Mission régionale d'autorité environnementale
PROVENCE - ALPES - CÔTE D'AZUR

Avis délibéré de la Mission régionale d'autorité environnementale Provence- Alpes-Côte d'Azur sur le projet de parc photovoltaïque sur la commune de Oze Lieu-dit « Le Deveson » dans le département des Hautes-Alpes (05)

N°MRAe
2021APPACA27 / 2839

Figure 2: Situation de la zone d'étude immédiate et trajet du raccordement au poste source de Veynes.
(Source: Etude d'impact p.48)

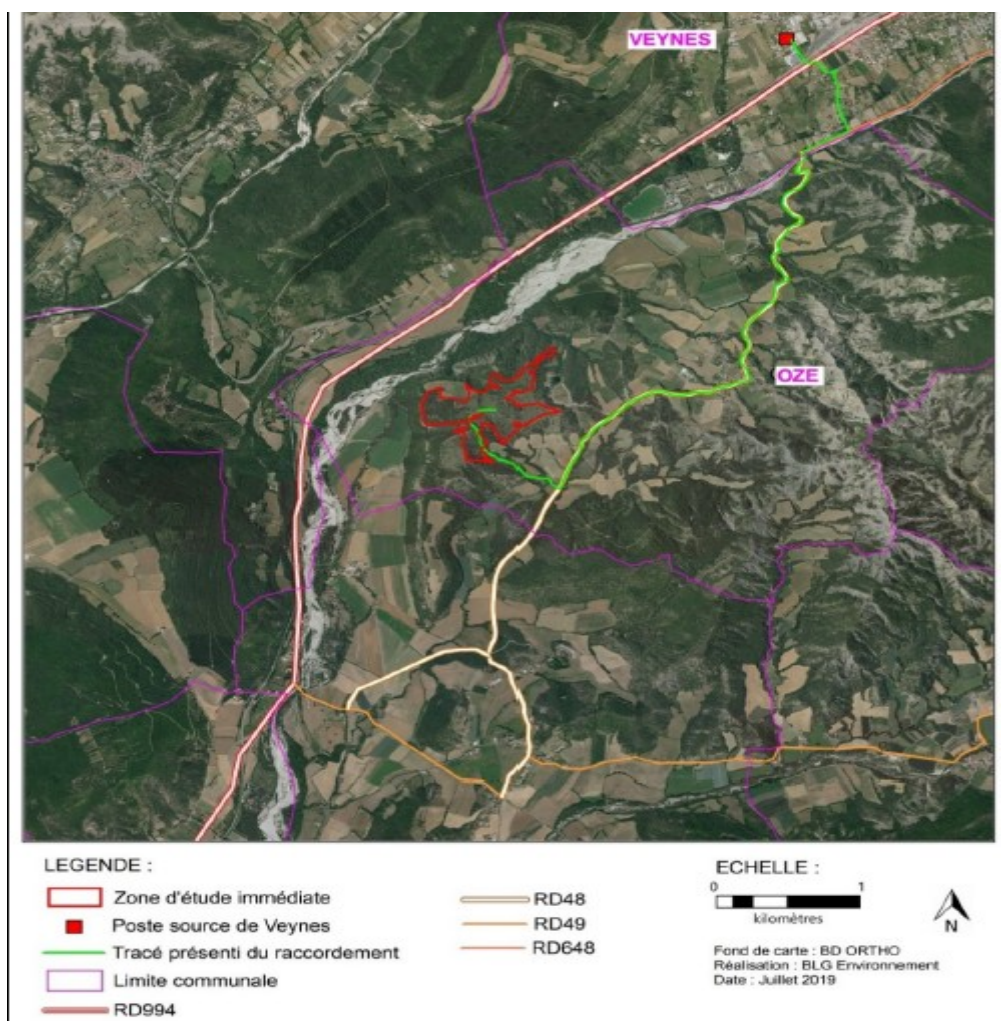
ENEDIS dès l'obtention du permis de construire, pour confirmer le tracé jusqu'au poste source de Veynes ou au point de raccordement le plus proche. Il mentionne à ce stade qu'un enjeu faible est à prévoir compte-tenu de la distance à parcourir et de la sensibilité des milieux présents en direction du point de raccordement potentiel, sans toutefois produire d'analyse précise.

La MRAe recommande de revoir le périmètre de projet, de compléter l'étude d'impact en précisant les effets du raccordement au nouveau poste source de Veynes et de prévoir, le cas échéant, des mesures d'évitement, de réduction ou de compensation adaptées.

Figure 4: Situation de la zone d'implantation du projet vis-à-vis des sites Natura 2000 (source : étude d'impact)

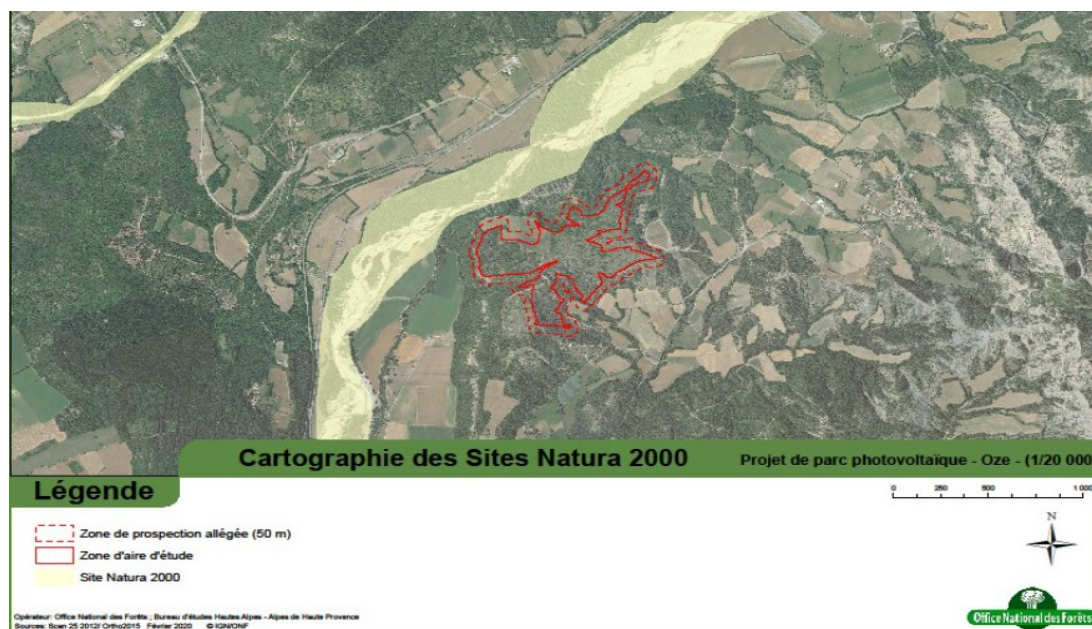
Le projet est susceptible de concerner le site Natura 2000 n° FR9301519 « Le Buëch », zone spéciale de conservation (directive habitats) située à moins de 500 mètres (cf. figure 4).

En l'état, la MRAe ne souscrit pas aux résultats de l'étude Natura 2000, qui conclut que le projet n'est pas de nature à porter atteinte à la conservation des espèces ayant justifié la désignation du site Natura 2000 « Le Buëch ».

La MRAe recommande de compléter l'évaluation des incidences sur les espèces et les habitats ayant déterminé la désignation de site Natura 2000 à proximité du projet, afin de justifier l'absence d'incidences significatives.

Figure 5: Situation de la zone d'implantation du projet vis-à-vis des réservoirs de biodiversité. (Source: Etude d'impact p. 59)

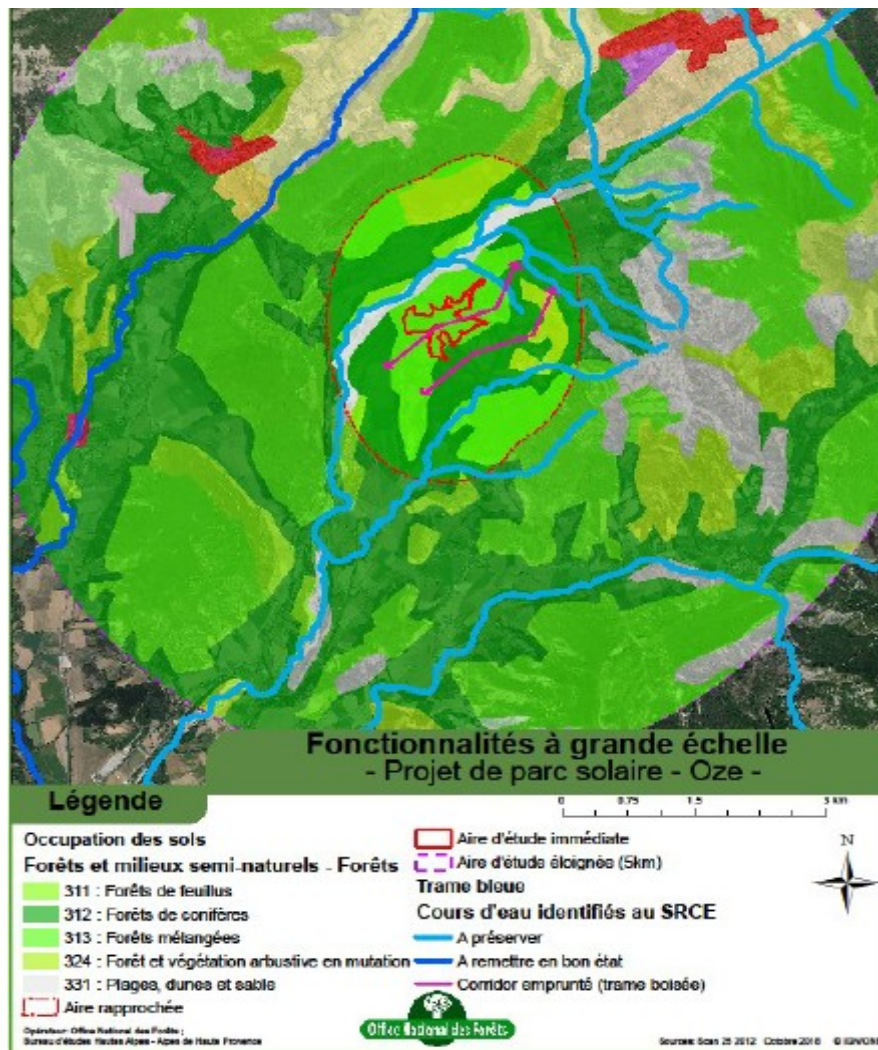
La MRAe constate que certains secteurs concernant potentiellement des zones humides très proches du projet (le Petit Buëch, le Rif du Tor) ont été exclus du périmètre des inventaires. Pour mieux apprécier les fonctionnalités écologiques et en particulier hydrologiques, il apparaît que l'état initial doit être étendu aux secteurs de vallons humides compris dans le périmètre d'étude rapprochée, ainsi qu'aux pistes et voies existantes sous lesquelles des tranchées de raccordement sont prévues.

La MRAe recommande d'élargir la zone de prospection à l'aire d'étude rapprochée (incluant notamment des zones humides), afin de préciser l'enjeu local de conservation des secteurs concernés en tenant compte de leur rôle fonctionnel et de confirmer ou adapter la démarche Eviter, Réduire Compenser (ERC).

Figure 6: Localisation des mesures d'évitement et de réduction - (source résumé non technique p.28)

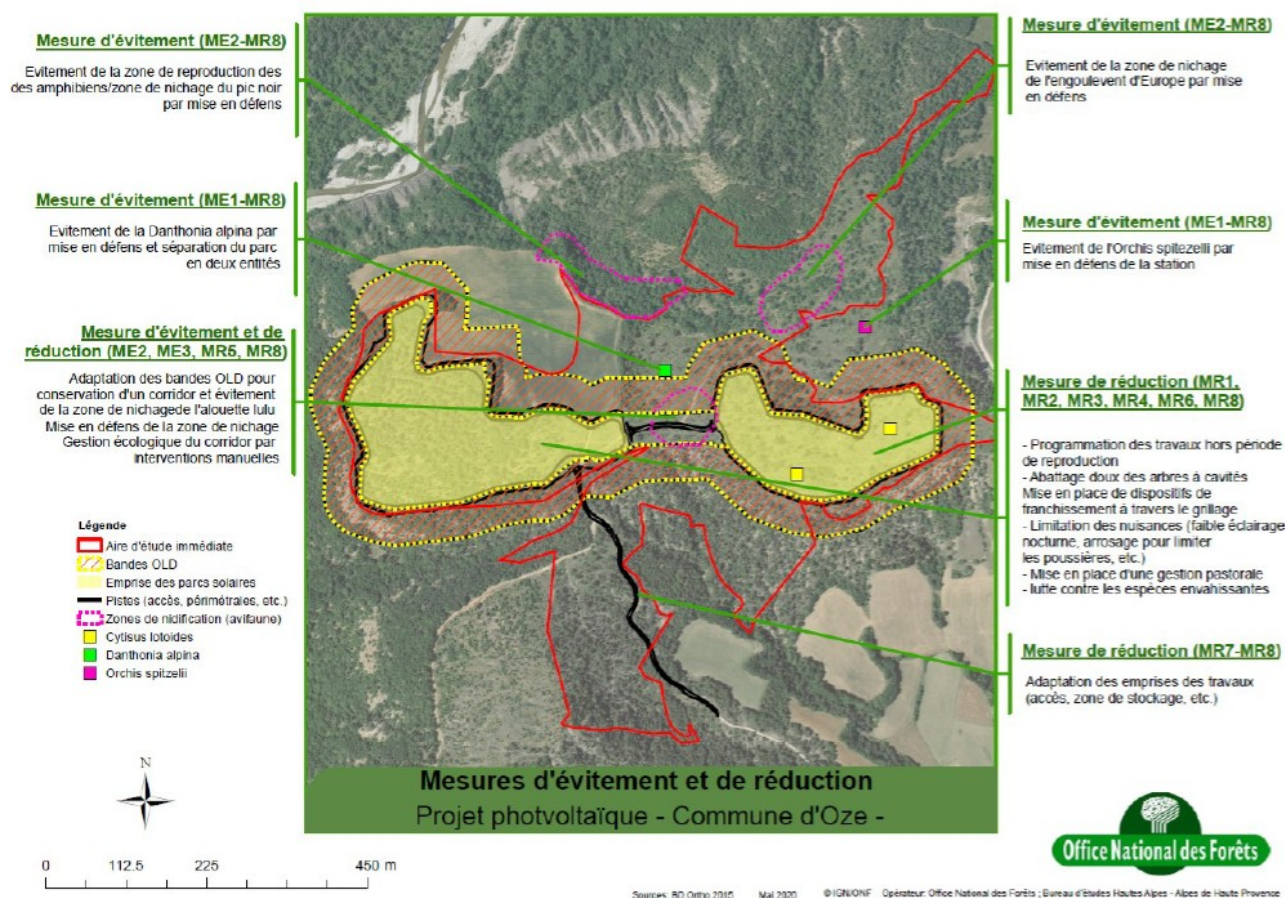
La MRAe constate que certaines propositions, en particulier les mesures ME3¹⁴ et MR5¹⁵, manquent de précision. Ainsi le descriptif laisse penser qu'une bande de terre favorable à la nidification de l'Alouette

Lulu serait évitée et laissée à l'état naturel entre les deux parcs. Or, il s'avère à l'examen du dossier que c'est sur cet espace que sera réalisée la route de liaison entre les deux unités photovoltaïques et que des opérations d'entretien manuel seront par ailleurs programmées.

La MRAe recommande de revoir les propositions de mesures d'évitement et de réduction et de ré-évaluer en conséquence l'impact résiduel sur les espèces protégées d'insectes, de reptiles, de chiroptères et d'oiseaux (Alouette lulu et Engoulevent notamment), ce qui serait de nature à mieux justifier le choix du site retenu.

Figure 7: Vue depuis le site des Eygaux. Source: Etude paysagère

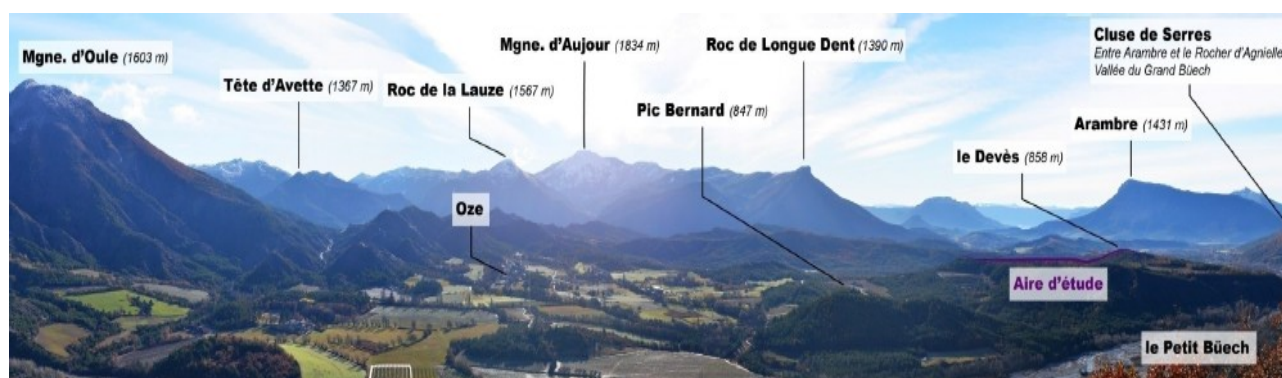
La zone d'étude immédiate est visible depuis les points hauts et dégagés du territoire notamment depuis le belvédère des Eygaux. Les différents reportages photographiques et photomontages que comporte l'étude d'impact depuis ce point de vue, mais également depuis le sommet des autres massifs, les axes majeurs de circulation et les circuits de randonnées (GR94) ne permettent pas d'apprécier avec certitude le degré d'incidence du projet dans le paysage.

La MRAe recommande d'illustrer les impacts paysagers au moyen d'un cahier de photomontages plus précis de manière à faciliter la lecture, la compréhension et l'appréciation des incidences du projet dans le paysage.
